Dodatek č. 1

Odůvodnění změn v rámci stavby „Cyklostezka Šluknov-Rožany“ a z nich vyplývajícího dodatku č. 1 smlouvy o dílo

Změnový list č. 1 - Nerealizace opěrné zdi v úseku č. 9 a změna trasy vedení cyklostezky. Vlivem zvodnělého podloží (zjištěno geologickým posouzením po provedení sond před plánovaným zahájením prací) nelze provést realizaci opěrné zdi tak, jak byla navržena. Z toho důvodu není možné tímto způsobem vést cyklostezku v úseku č. 9. Z tohoto důvodu jsme přistoupili ke změně trasy, kdy je možné využít k vedení cyklostezky stávající komunikaci, kde se pouze upraví dopravní značení a cyklista plynule projede po existující komunikaci. Změna tak nemá dopad na celkovou délku cyklostezky ani její plynulost. Jedinou změnou, že z důvodu zklidnění dopravy cyklista při průjezdu okolo restaurace Starý mlýn sestoupí z kola (což stejně měl i v případě průjezdu nad opěrnou zdí). Jedná se tedy o změnu technického řešení bez dopadu na klíčové parametry projektu. Předmětem odpočtu ve změnovém listu jsou tak všechny navržené práce na opěrné zdi a navazující lávce, přičítají se pouze realizované oprávněné vedlejší způsobilé výdaje (provedení sond, geologický průzkum a zpracování geo

Protokol č. 574/20

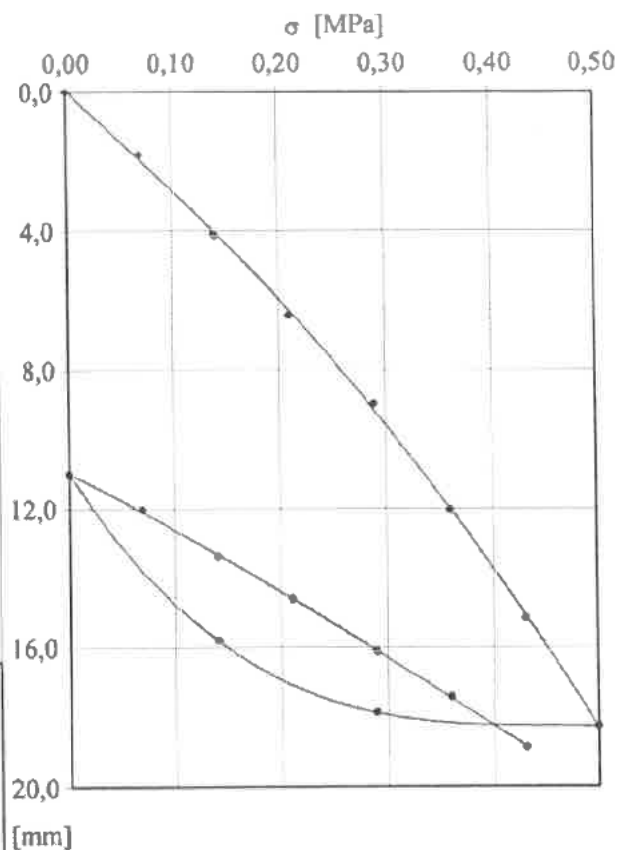
Závěr: Nejnižší požadavek projektové dokumentace, pro pláň cyklostezky je
 $E_{def2} > 45,0$ MPa. Směrné hodnoty poměru, pro použitý druh materiálu
(Jemnozrná zemina), musí být $E_{def2} / E_{def1} < 2,00$.

Zjištěné hodnoty z provedené zkoušky: $E_{def2} = 12,3$ MPa.,

Zemina je v místě provedení zkoušky kvalitně zhutněná, (viz. hodnoty poměru
 E_{def2} / E_{def1}), ale hodnota E_{def2} NEVYHOVUJE požadavku.

Protokol č. 575/20

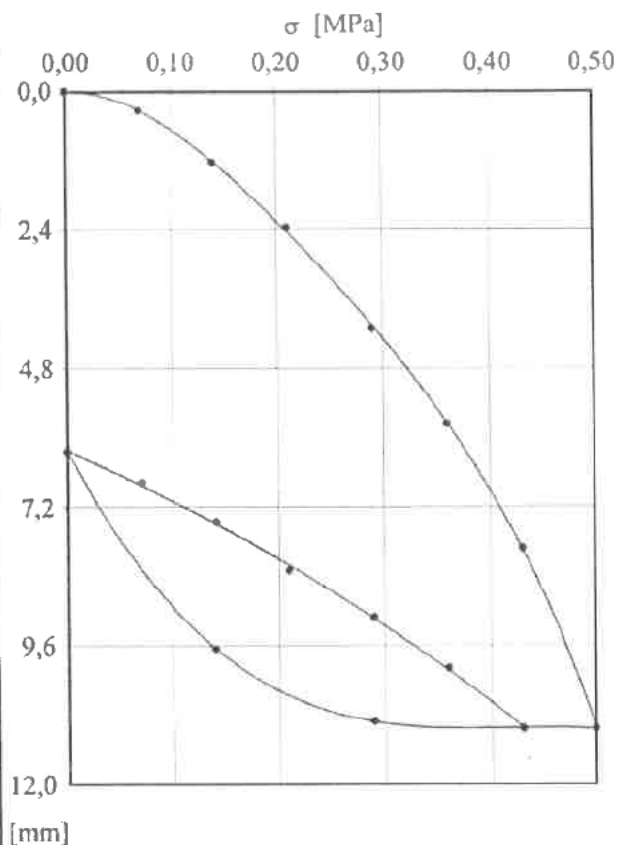
Závěr: Nejnižší požadavek projektové dokumentace, pro pláň cyklostezky je
 $E_{def2} > 45,0 \text{ MPa}$. Směrné hodnoty poměru, pro použitý druh materiálu
(Jemnozrnná zemina), musí být $E_{def2} / E_{def1} < 2,00$.
Zjištěné hodnoty z provedené zkoušky: $E_{def2} = 20,2 \text{ MPa}$,
hodnoty poměru $E_{def2} / E_{def1} = 1,92$.
Zemina je v místě provedení zkoušky kvalitně zhutněná, (viz. hodnoty poměru
 E_{def2} / E_{def1}), ale hodnota E_{def2} NEVYHOVUJE požadavku.

Protokol č. 576/20

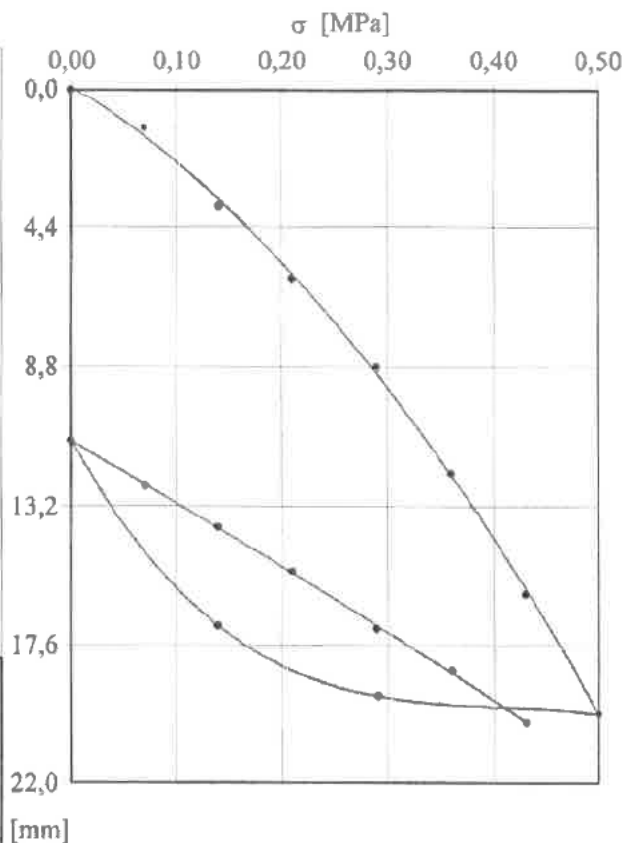
Závěr: Nejnižší požadavek projektové dokumentace, pro plán cyklostezky je $E_{def2} > 45,0$ MPa. Směrné hodnoty poměru, pro použitý druh materiálu (Jemnozrnná zemina), musí být $E_{def2} / E_{def1} < 2,00$.
Zjištěné hodnoty z provedené zkoušky: $E_{def2} = 10,9$ MPa.,
hodnoty poměru $E_{def2} / E_{def1} = 1,95$.
Zemina je v místě provedení zkoušky kvalitně zhutněná, (viz. hodnoty poměru E_{def2} / E_{def1}), ale hodnota E_{def2} NEVYHOVUJE požadavku.

číslo: CBR 8972/20/972

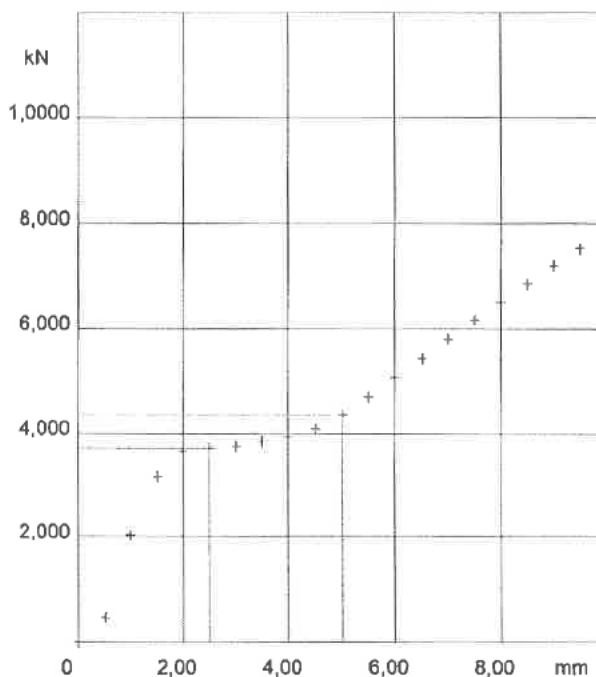
Z výše uvedeného vyplývá, že po přidání 2 % příměsí GEOSOLU 50 bylo dosaženo požadovaného kalifornského poměru únosnosti $CBR \geq 15 \%$. Tento poměr únosnosti v souladu s normou ČSN 73 6133 *Návrh a provádění zemního tělesa – tab. 11* zaručuje dosažení požadovaného modulu přetvárnosti upravené zeminy $E_{def,2} \geq 45$ MPa.

Na základě výše uvedeného se doporučuje zeminy nacházející se v aktivní zóně staveniště upravit 2,0 % příměsí **GEOSOL 50**.

ŘEZ R3.2

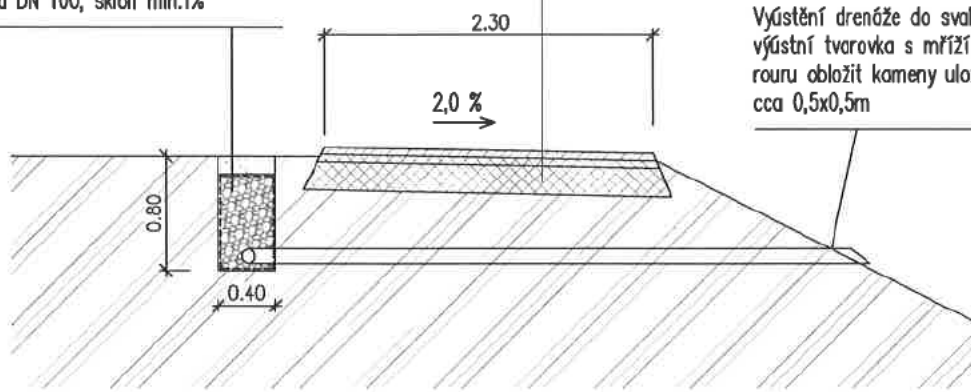
Zvodné úseky s drenáží a propustky

Drenážní rýha 0,4x0,8m
 Vysype se štěrkem frakce 32-64
 štěrk se obalí geotextilií
 horní vrstva 150mm (písčítá propustná zemina)
 Drenážní roura DN 100, sklon min.1%

Překop vozovky
 Proříznout kolmé spáry
 nová konstrukce vozovky

ACO 11	asfaltový beton	40 mm
ACP 16+	asfaltový beton	50 mm
ŠD _A	štěrkodrt	200 mm

Výústění drenáže do svahu
 výústní tvarovka s mříží,
 rouru obložit kameny uloženými do betonu
 cca 0,5x0,5m
